Mission régionale d'autorité environnementale

**Avis sur le projet de Parc Éolien de la Sainte-Croix
à Coole (51) et Soudé (51)
porté par la société SARL « PARC ÉOLIEN de la Sainte-Croix »**

n°MRAe 2022APGE27

Figure 1: Localisation du projet vis-à-vis des communes d'implantation

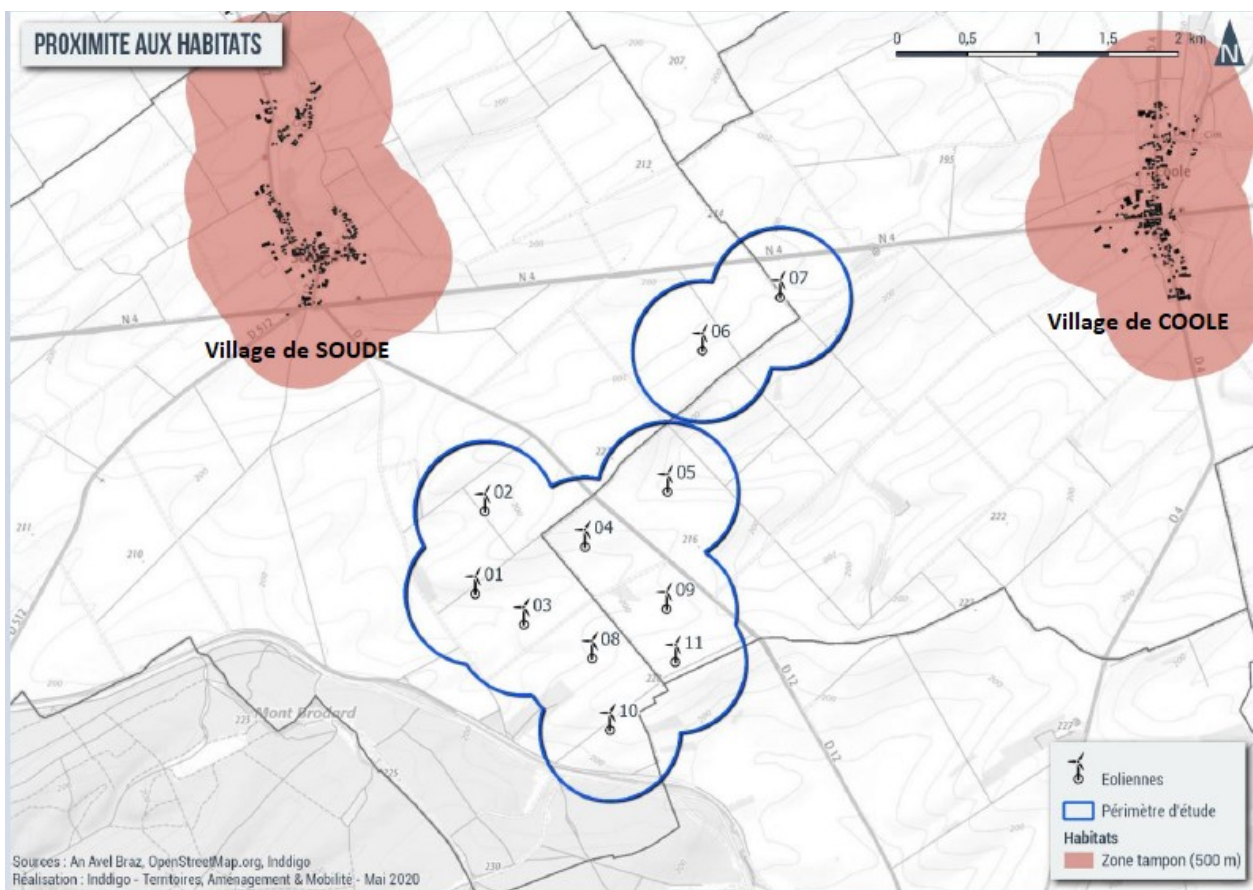
L'Ae regrette toutefois le positionnement des éoliennes C7 et dans une moindre mesure C6, (cf figure 1 page 4) car elles sont très proches de la route nationale 4 et ferment l'horizon dans l'axe de la route.

Figure 4: Situation du projet vis-à-vis des enjeux avifaunistiques

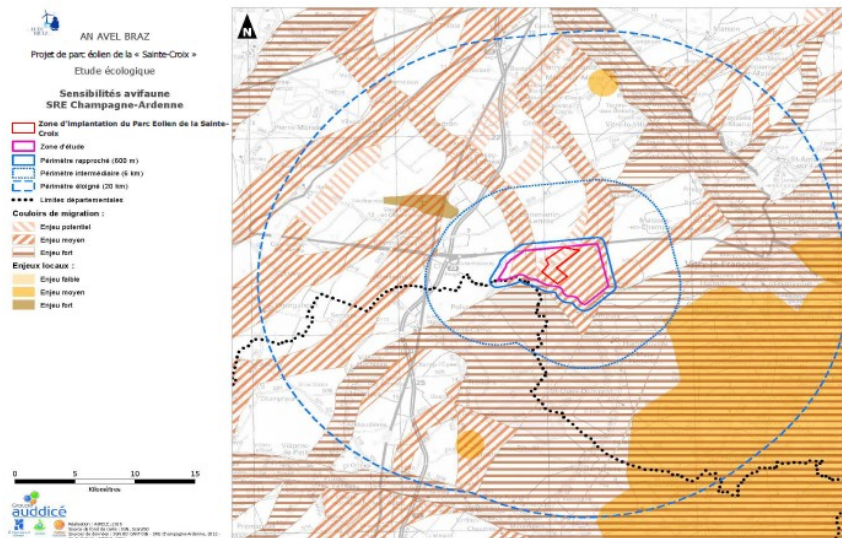
Le site est localisé **dans une zone d'enjeux migratoires moyens et en bordure immédiate d'une zone d'enjeux migratoires forts.**

La zone est donc fortement contrainte par des flux de déplacements d'oiseaux, et ce quelles que soient les périodes de l'année, notamment pour les oiseaux inféodés au milieu, pour lesquels le parc éolien peut être à l'origine de graves impacts.

Même si les mesures d'accompagnement proposées permettent d'améliorer la capacité d'accueil de certains milieux, l'Ae regrette qu'il n'y ait aucune donnée quantitative dans le dossier permettant d'apprécier l'équivalence avec les effets du parc.

L'Ae recommande de préciser l'état d'avancement des démarches pour la mise en place de ces mesures et les outils de contractualisation associés.

Figure 5: Carte localisant le projet vis-à-vis du couloir migratoire

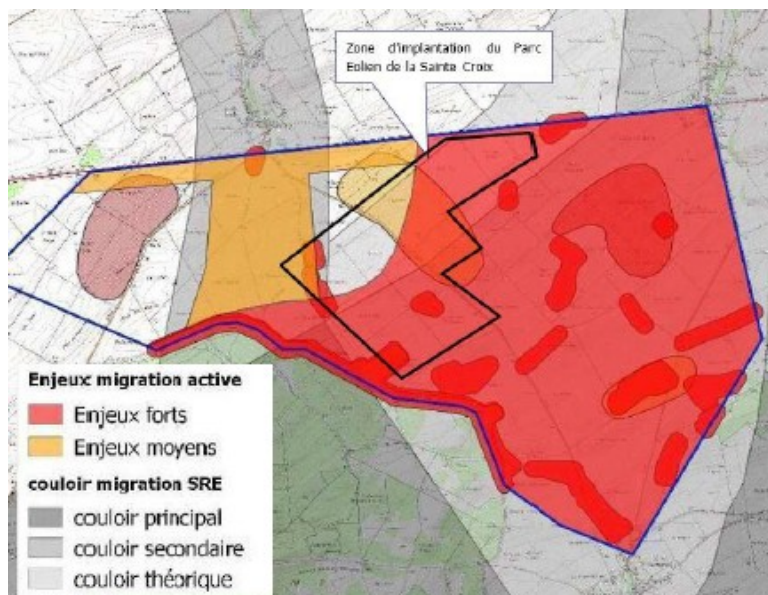
L'étude de la Ligue de protection des oiseaux (LPO) de 2016 met en évidence l'impact du projet de Maison Dieu sur le couloir de migration de l'avifaune. *A contrario*, l'étude du bureau d'étude Airèle n'identifie pas le même couloir de migration que la LPO, induisant ainsi une migration diffuse qui diffère dans le temps. L'Ae conclut donc que même si le couloir de migration ne peut pas être déterminé avec précision, les études s'accordent à considérer qu'il existe un front de migration large, induisant un enjeu fort pour la migration sur toute la zone. Le projet de parc éolien de Sainte-Croix vient augmenter l'emprise des éoliennes sur ce front de migration large, déjà impacté par celui de Maison Dieu.

Même en admettant que les couloirs de migration mis en évidence par l'étude de la LPO ne seraient que théoriques, la zone d'implantation du projet (ZIP) vient se positionner sur l'un des 3 couloirs de passage libre représentés. L'Ae relève donc un réel problème de cohérence entre le projet de parc éolien de Maison Dieu et le projet de parc de Sainte-Croix, venant s'implanter dans la zone évitée par le projet de Maison Dieu.

Le dossier ne comporte pas de demande de dérogation relative aux espèces protégées, contrairement au parc voisin de Maison Dieu, et bien que celle-ci ait été initialement envisagée par le pétitionnaire. Cette différence d'analyse interroge, d'autant plus que le projet réduit un couloir de passage pour les migrations volontairement laissé libre par le parc de Maison Dieu, il y a donc un impact cumulé des 2 parcs qui perturbe les migrations.

L'Ae recommande donc au pétitionnaire de justifier plus précisément les impacts cumulés avec le parc éolien voisin de Maison Dieu, et de proposer des mesures complémentaires permettant de réduire les impacts.

Au vu des espèces présentes dans la zone, l'Ae recommande au pétitionnaire de proposer de réelles mesures permettant de réduire le risque de collision du parc avec les oiseaux.

L'Ae considère qu'une dérogation au titre des espèces protégées est nécessaire et recommande au pétitionnaire de solliciter une dérogation au titre des espèces protégées auprès des services compétents.

Figure 6: Situation du projet vis-à-vis des enjeux chiroptériques

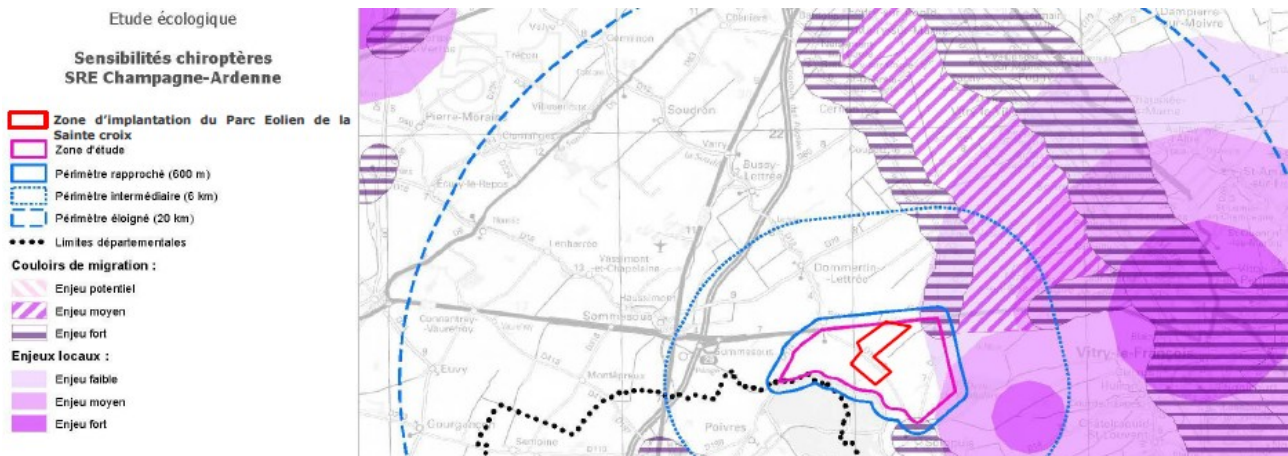
Les gardes au sol sont situées entre 24 et 30 m selon le modèle choisi.

Une garde au sol inférieure à 30 m augmentant le risque de collision pour les chauves-souris, **l'Ae recommande au pétitionnaire de justifier l'implantation d'éoliennes avec une garde au sol inférieure à 30 mètres.**
